**AVIS RELATIF À LA PROTECTION
CONTRE LES EVENTUELS EFFETS NOCIFS ET NUISANCES
PROVOQUÉS PAR LES RAYONNEMENTS NON IONISANTS
GÉNÉRÉS PAR DES ANTENNES ÉMETTRICES STATIONNAIRES**

Commune : HOUYET - Exploitant : TELENET GROUP

Référence exploitant : NR1222C

Rapport n° 787 / 2025

Figure 1 : Vue en plan des lieux de séjour et des points de contrôle

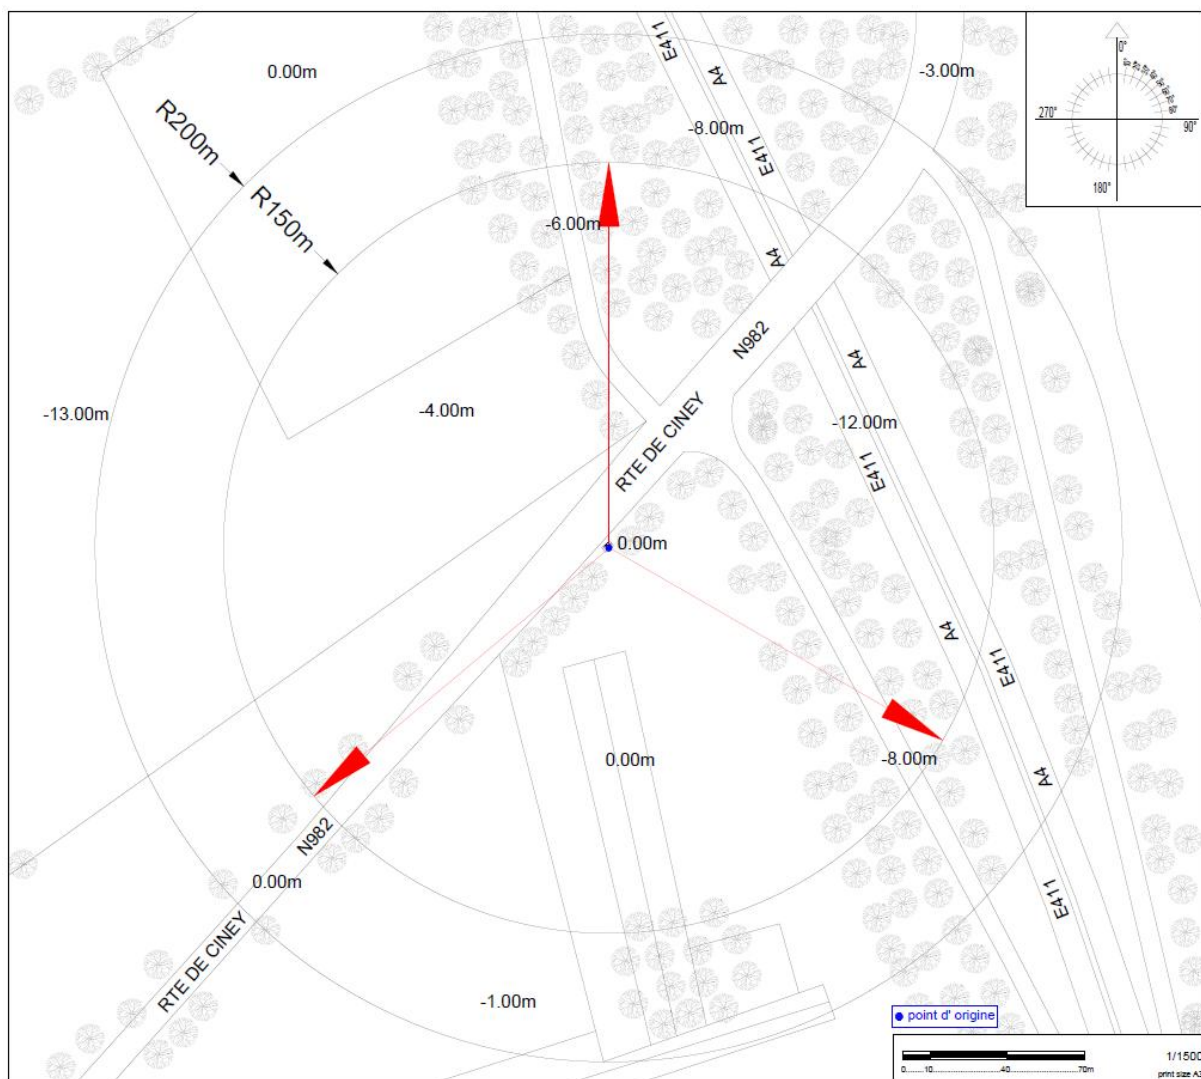
- le numéro du point de contrôle repris sur un des plans de la figure 1;
- le numéro du LS dans lequel se trouve le point de contrôle de la 1^{ère} colonne ;
- l'atténuation d'obstacle prise en compte pour le calcul de l'indice d'exposition dans le LS ;
- le résultat du calcul de l'indice d'exposition.

En ce qui concerne les antennes de l'installation mentionnées dans le tableau 1, la distance maximale à laquelle la limite pourrait être atteinte, à l'extérieur, est égale à 93,0 m. S'il n'y a pas de LS à une distance inférieure, les antennes respectent forcément la limite d'immission.

Dans le cas des LS situés à l'intérieur des bâtiments, une atténuation d'obstacle est prise en compte et il en résulte que la distance maximale à laquelle la limite pourrait être atteinte se réduit à 66,1 m.

Les résultats de l'évaluation décrite au paragraphe 4 indiquent que les antennes émettrices stationnaires de l'installation faisant l'objet du présent avis ne produisent pas, dans un lieu de séjour, un rayonnement électromagnétique maximum supérieur aux limites fixées à l'article 4 du décret.
